Bescheid

über die Änderung und Ergänzung der
allgemeinen bauaufsichtlichen Zulassung
vom 10. März 2014

Z-33.41-1378

"Unio-Plus VWS-System"

Anlage 7

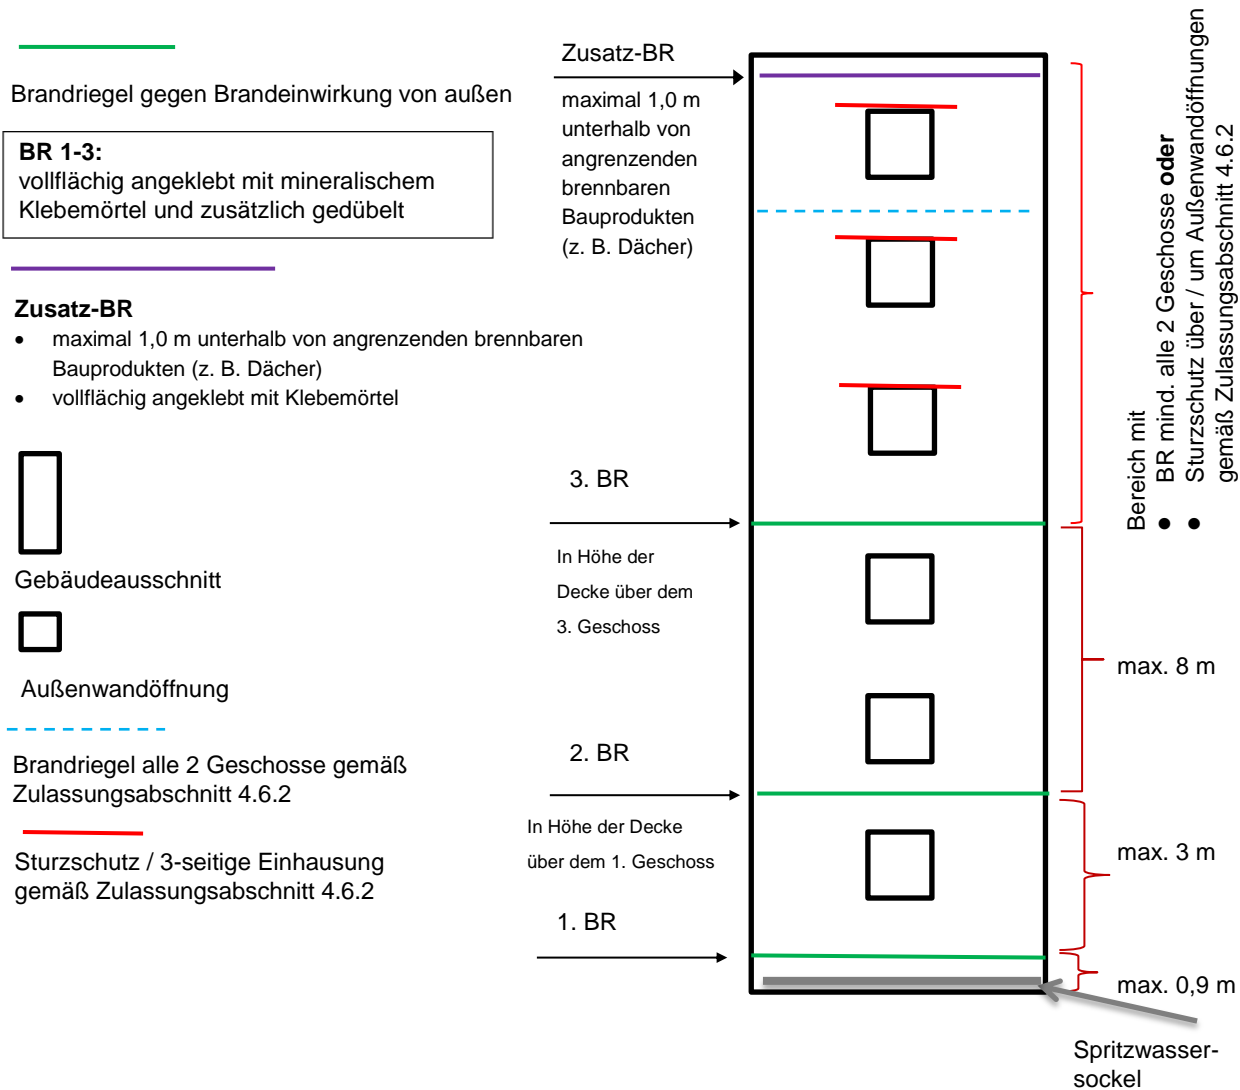
Für schwerentflammbare WDVS mit bis zu 300 mm dicken EPS-Platten müssen zusätzlich zu den in Abschnitt 4.6.2 enthaltenen Bestimmungen folgende konstruktiven Maßnahmen gegen eine Brandeinwirkung von außen ausgeführt werden (siehe Anlage 7):

1. ein Brandriegel an der Unterkante des WDVS bzw. maximal 90 cm über Geländeoberkante oder genutzten angrenzenden horizontalen Gebäudeteilen (z. B. Parkdächer u. a.)

2. ein Brandriegel in Höhe der Decke des 1. Geschosses über Geländeoberkante oder angrenzenden horizontalen Gebäudeteilen nach Nr. 1, jedoch zu dem darunter angeordneten Brandriegel mit einem Achsabstand von nicht mehr als 3 m. Bei größeren Abständen sind zusätzliche Brandriegel einzubauen.

3. ein Brandriegel in Höhe der Decke des 3. Geschosses über Geländeoberkante oder angrenzender horizontaler Gebäudeteile nach Nr. 1, jedoch zu dem darunter angeordneten Brandriegel mit einem Achsabstand von nicht mehr als 8 m. Bei größeren Abständen sind zusätzliche Brandriegel einzubauen.

4. weitere Brandriegel an Übergängen der Außenwand zu horizontalen Flächen (z. B. Durchgänge, -fahrten, Arkaden), soweit diese in dem durch einen Brand von außen beanspruchten Bereich des 1. bis 3. Geschosses liegen.

Die Brandriegel müssen folgende Anforderungen erfüllen:

- Höhe ≥ 200 mm
- nichtbrennbare Mineralwolle-Lamellenstreifen, Baustoffklasse A1 oder A2 nach DIN 4102-1 bzw. Klasse A1 oder A2 - s1,d0 nach DIN EN 13501-1, nicht glimmend, aus Steinfasern mit einem Schmelzpunkt von mindestens 1000 °C geprüft nach DIN 4102-17, mit einer Rohdichte zwischen 60 und 100 kg/m³

- mit mineralischem Klebemörtel (Bindemittel: Kalk und/oder Zement) vollflächig angeklebt
- zusätzlich mit WDVS-Dübeln angedübelt (entweder durch den bewehrten Unterputz hindurch, oberflächenbündig unter dem bewehrten Unterputz oder im Mineralwolle-Lamellendämmstoff versenkt)

- konstruktive Verdübelung mit zugelassenen WDVS-Dübeln, bestehend aus Dübelteller und Hülse aus Kunststoff sowie Spreizelement aus Stahl, Durchmesser des Dübeltellers ≥ 60 mm, Rand- und Zwischenabstände der Dübel: mindestens 10 cm nach oben und unten, maximal 15 cm zu den seitlichen Rändern eines Brandriegel-Streifenelements sowie maximal 45 cm zum benachbarten Dübel

Weiterhin ist ein Brandriegel (wie vorstehend beschrieben) maximal 1,0 m unterhalb von angrenzenden brennbaren Bauprodukten (z. B. am oberen Abschluss des WDVS unterhalb eines Daches) in der Dämmebene des WDVS anzuordnen. Dieser Brandriegel ist mit einem Klebemörtel vollflächig anzukleben.
